SITUASJONSKART

Adresse: Mjåtveitmarka 15

Beskrivelse til situasjonskart for Mjåtveitmarka Gnr. 22

Bygging av veg-, vass og avlaupsanlegg GNR 22 BNR26,53 og 95

SITUASJONSPLAN

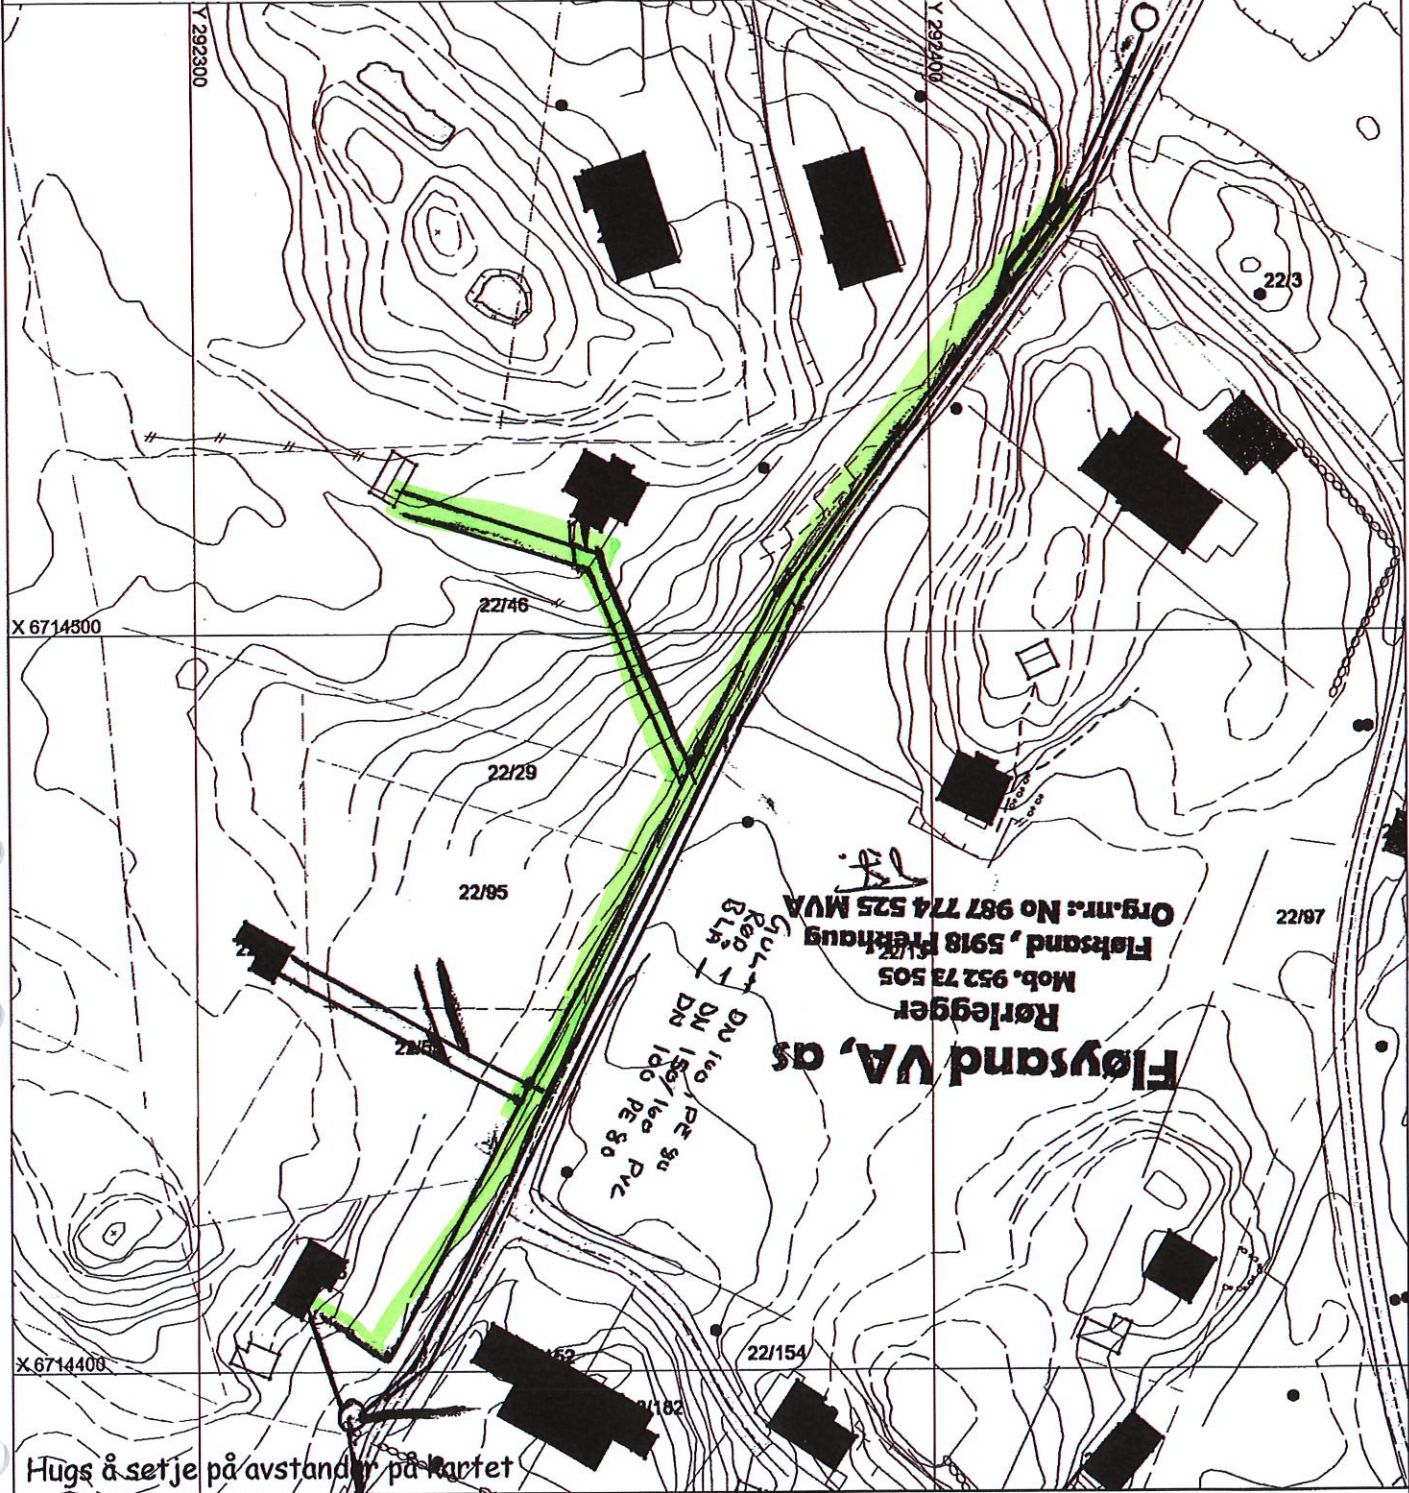
Vannledning, spillvannsledning og pumpeledning blir lagt i samme grøft i vegskulder nedover til pumpestasjon.(endekum)

Disse er merket med fargene blå-vann, rød –spillvann og gul-pumpeledning.

Endekummen blir i første omgang et godkjent minirensesanlegg av type Biovac. Senere, når Meland Kommune har etablert pumpestasjon , blir rensesanlegget byttet ut med pumpestasjon.

I utgangspunktet skal vi koble vannet til en eksisterende 63 mm komm. vannledning. Vi legger ned en DN 100 plastledning.Dette med hensyn til brannhydrant(er). Regner med at kommunen erstatter denne 63-ledningen med større dim. senere.

Pumpeledningen blir DN 100, PE-80. Denne har da mulighet til å ta 30 eneboligheter. (Event. fremtidig.)

På spillvannet blir det montert profilkummer på alle avgreninger og pr. 50m på rette strekk.

Det er gjort nokon endringer i forhold til det som er godkjent den 06.04.11

- Avløpsledninga er lagt med fall slik att me unngjekk pumpestasjon. Dette blei ei bedre løysing, med tanke på vedlikehold og driftsutgifter. Vedlagt kart viser plassering av VA.
- Avkjørsel på veg er flytta, slik att Gnr22 Bnr 46 bruker samme avkjørsel. Sjå vedlagt sit.kart
